Project: Uitbreidingsplan Driezum, opdrachtgever: Loonbedrijf D. van der Beek

Werknummer: 5070

Onderdeel: drooglegging

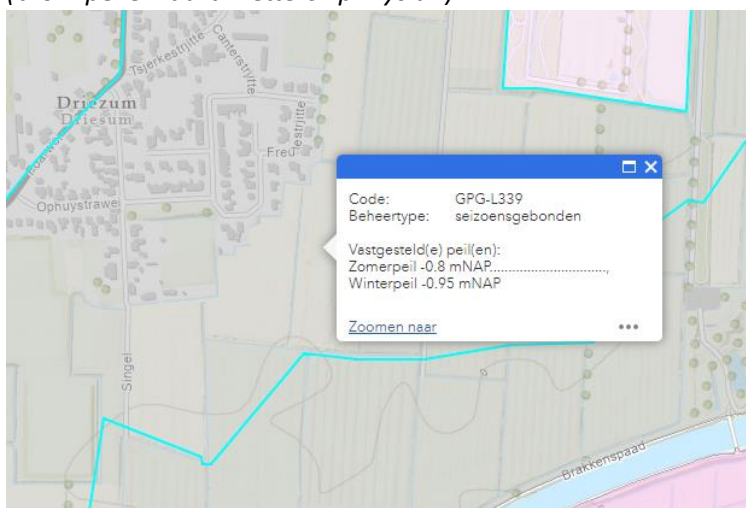
Indiener verwacht problemen met afwatering en rioleringsproblemen. De oorzaak daarvan zou zijn het hoogteverschil tussen de percelen Freulestrjitte 2 en 4. Hoogteverschil zou 1,50 m onder het bestaande peil liggen.

- Bestaande maaiveldhoogte percelen Freulestrjitte 2 en 4: +0,80m en +1,70 m N.A.P. (bron: DTM-meting d.d. 01-03-2022 Timmermans Landmeetkunde)
- Bestaande maaiveldhoogte akkerbouwperceel ten zuiden van Freulestrjitte 2 en 4: gem. +0.50 m N.A.P. Aan de zuidzijde van het plangebied ligt het huidige maaiveld op ca. 0.00 m NAP;
(bron: DTM-meting d.d. 01-03-2022 Timmermans Landmeetkunde)
- Gemeten waterpeil in de watergangen ten zuiden van Freulestrjitte 2 en 4: ca. -0,68 m N.A.P. (bron: DTM-meting d.d. 01-03-2022 Timmermans Landmeetkunde)
- Grondwaterstand ter plaatse van boring 4, welke gesitueerd is te zuiden van Freulestrjitte 2 en 4 is -1,00 m t.o.v. bestaand maaiveld. Maaiveld is ca. +0.50 m, grondwaterstand is dan - 0,50 m t.o.v. N.A.P.
(bron: Verkennend bodemonderzoek WMR Rinsumageest, rapportnummer 210776/JvdM d.d. 9 februari 2022)
